Memória para Decisão
TA N° 01
TC N° 12/2022
CRO/7 (NOV 23)

[Documentos emitidos pela Fiscalização e atas de reunião]

Questões acerca do projeto hidrossanitário - Termo de Contrato 12/2022 – Reforma do pavilhão de comando do Campo de Instrução Marechal Newton Cavalcanti – Araçoiaba/PE

Questões acerca do projeto elétrico - Termo de Contrato 12/2022 – Reforma do pavilhão de comando do Campo de Instrução Marechal Newton Cavalcanti – Araçoiaba/PE

Imagem 1.png
19K

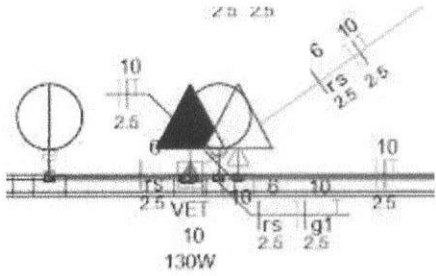
3. Enviar em excel a lista de materiais;
4. Ainda não foi ajustada a escala dos detalhes do desenho, para melhorar a visualização (em anexo imagem que ilustra - Imagem 1);

6. Há um eletroduto no qual não passa nenhuma fiação e ele deve ser removido (mostrado na Imagem 2)
7. Quanto ao carimbo das plantas, colocar o seguinte:

Imagem 5.jpeg
119K

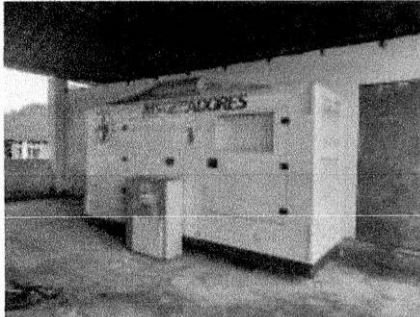
- 6 – Está faltando também a inclusão do gerador na planta, cuja instalação está prevista no item 6.2.2.9 da proposta da empresa. O gerador já foi adquirido pelo CIMNC, e as informações dele estão em anexo (Imagens 4 e 5).

Vamos fazer os ajustes solicitados.
